改善箇所説明図

クラッチペダル周辺部

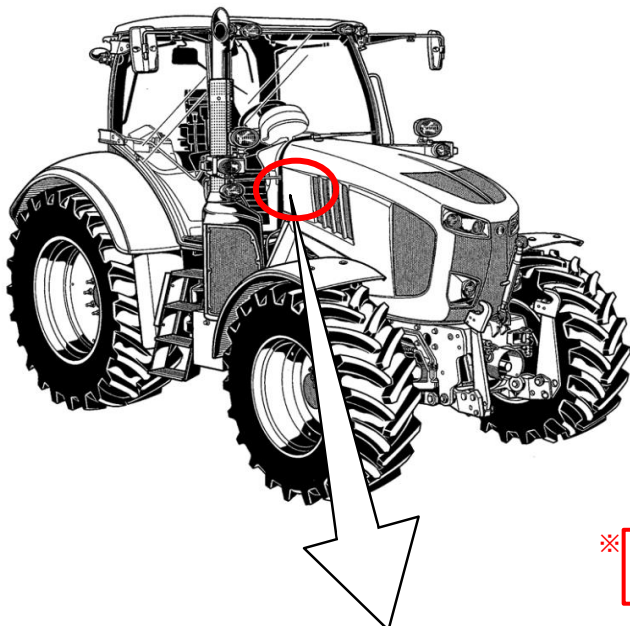
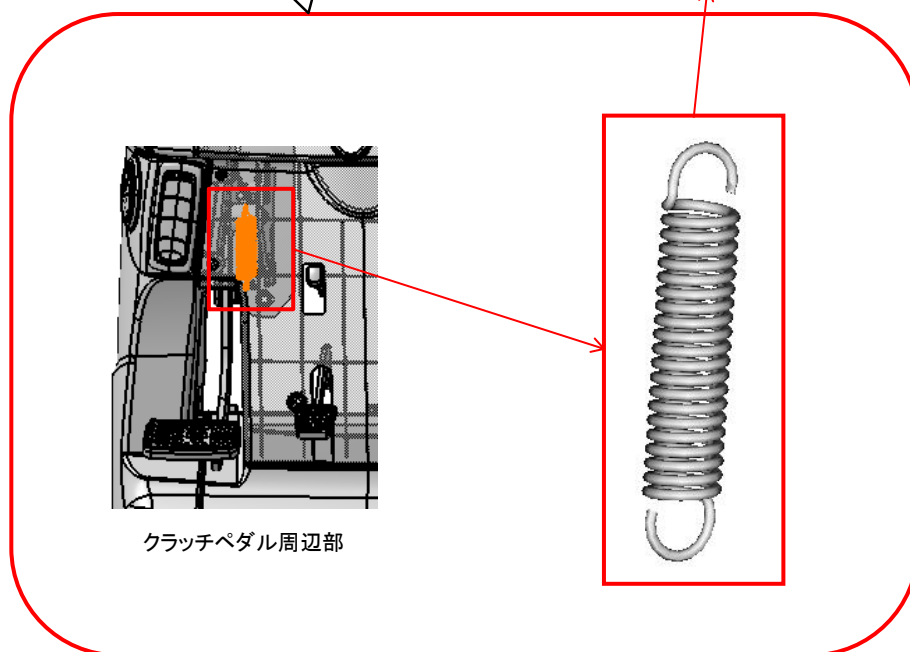
※ 基準不適合発生箇所
(クラッチペダル戻しスプリング)

農耕トラクタのクラッチペダル戻しスプリングにおいて、当該スプリングのフック部の強度が不足しているため、フック部が折損することがある。そのため、クラッチが常時切れた状態となり、走行できなくなるおそれがある。

全車両、クラッチペダル戻しスプリングを対策品に交換する。

下図の位置(クラッチペダル裏側)に白色マーキングを実施する。
